NOTATKA KONSERWATORSKA

SPICHLERZ ZBOŻOWY

W BĄKOWIE

23 listopad 2023 r.

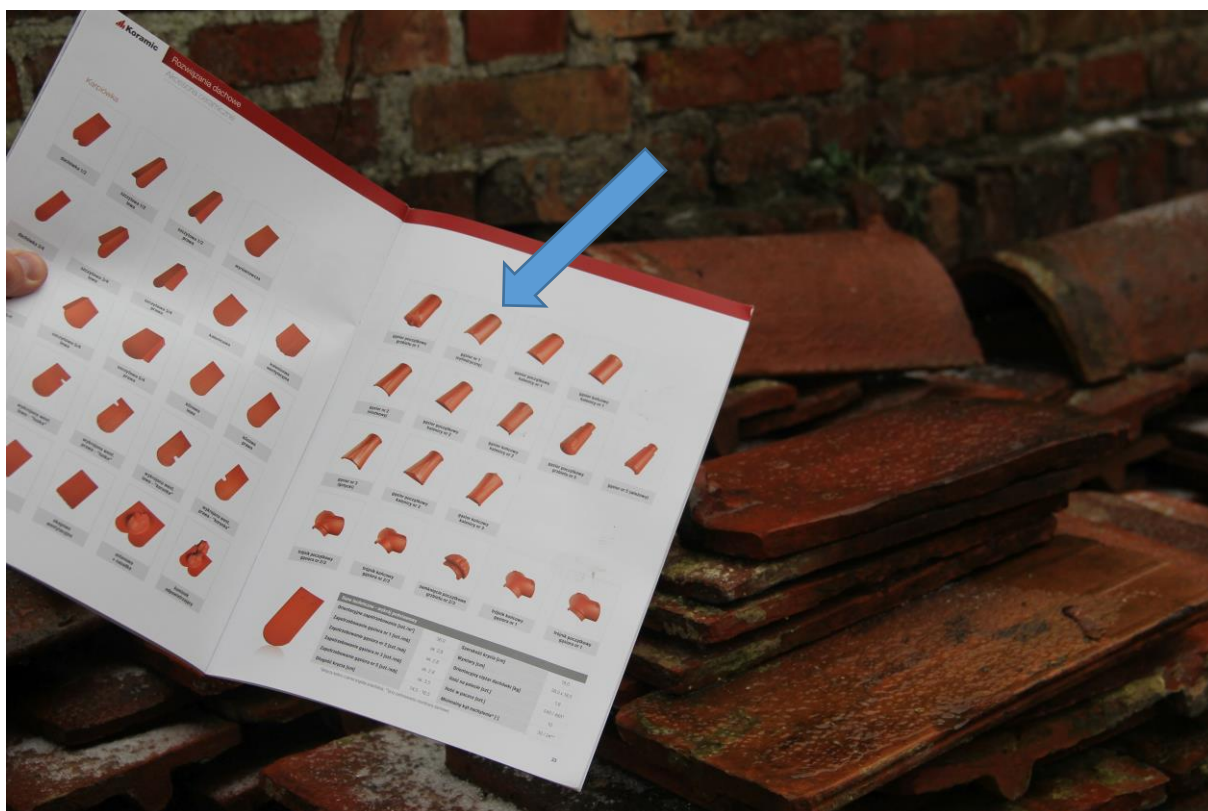
Przedstawione na obiekcie dachówki z różnych partii. Jest widoczna różnica kolorystyczna. Dachówki angobowane (po lewej stronie) są zbyt ciemne. Oryginalne dachówki były nie angobowane. Nie zaleca się zastosowanie dachówek angobowanych na obiekcie spichrza.

Dachówki z różnych partii tworzą melanż. Dachówki będą miały różne odcienie koloru pomarańczowego.

Pod kształt oryginalnej dachówki wybrano kształt i kolor nowo wykonanej dachówki firmy Wienerberger podczas spotkania z wykonawcą, kierownikiem i architektem dnia 23.11.2023 r.
